**Avis de la Mission Régionale d'Autorité environnementale  
de Bourgogne-Franche-Comté  
sur le projet de centrale photovoltaïque au sol  
porté par la société Energie Quincy-le-Vicomte SAS  
sur la commune de Quincy-le-Vicomte (21)**

N °BFC-2023-3958

Figure 4: Zone d'influence visuelle du projet (source : étude d'impact)

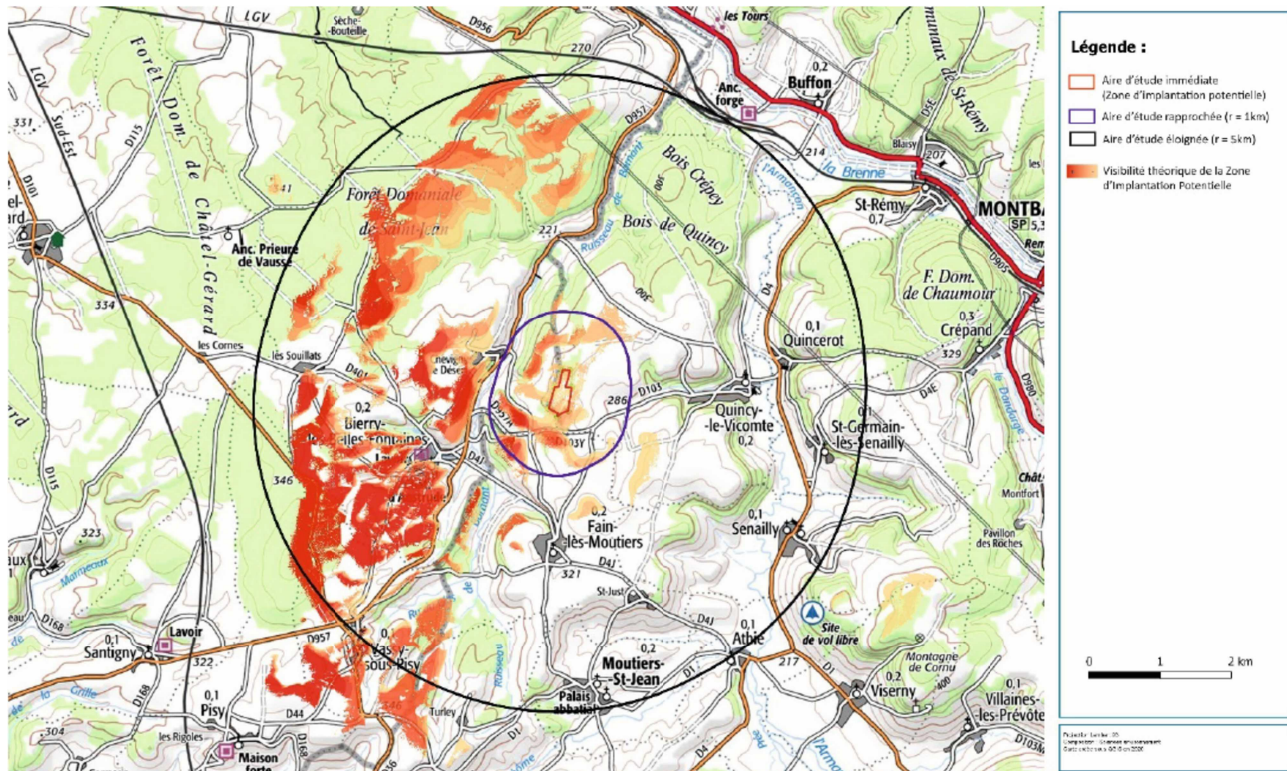
S'appuyant sur les hypothèses réalisées en fonction de la topographie, le dossier propose des photographies de l'état initial, des coupes topographiques et des photomontages réalisés de manière partielle. Le dossier ne présente pas de vues de certaines communes et axes routiers potentiellement impactés tels que le hameau des Souillats, Chevigny-le-Desert, Vassy-sous-Pisy ainsi que la RD101, la RD103 et les routes communales situées au sud-ouest. Le dossier présente seulement deux vues depuis Bierry-les-Belles-Fontaines, commune potentiellement la plus impactée. Le château d'Anstrude ne fait l'objet d'aucune prise de vue ou photomontage, notamment depuis les étages. Aucune carte de synthèse d'enjeux regroupant les éléments paysagers et patrimoniaux n'est proposée.

Selon le dossier, l'implantation de la centrale photovoltaïque va entraîner une transformation de l'ambiance rurale agricole du secteur. Toutefois, le projet n'étudie pas d'autres mesures permettant d'atténuer l'impact paysager du projet depuis les habitations, les axes routiers et les monuments impactés, le dossier précisant en page 165 que « l'incidence liée à la modification du paysage local est minimisée par le maintien d'une activité agricole. ».

- **de compléter l'analyse des impacts paysagers du projet par des photomontages, coupes topographiques et tout élément graphique utile prenant en compte l'ensemble des communes, monuments et axes routiers potentiellement impactés par le projet afin de mieux étayer la qualification des enjeux et de disposer d'une perception visuelle exhaustive.**
- **de renforcer l'analyse des incidences du projet et de proposer les mesures ERC adaptées afin d'apporter l'assurance d'un niveau suffisant d'insertion du projet dans son environnement paysager.**
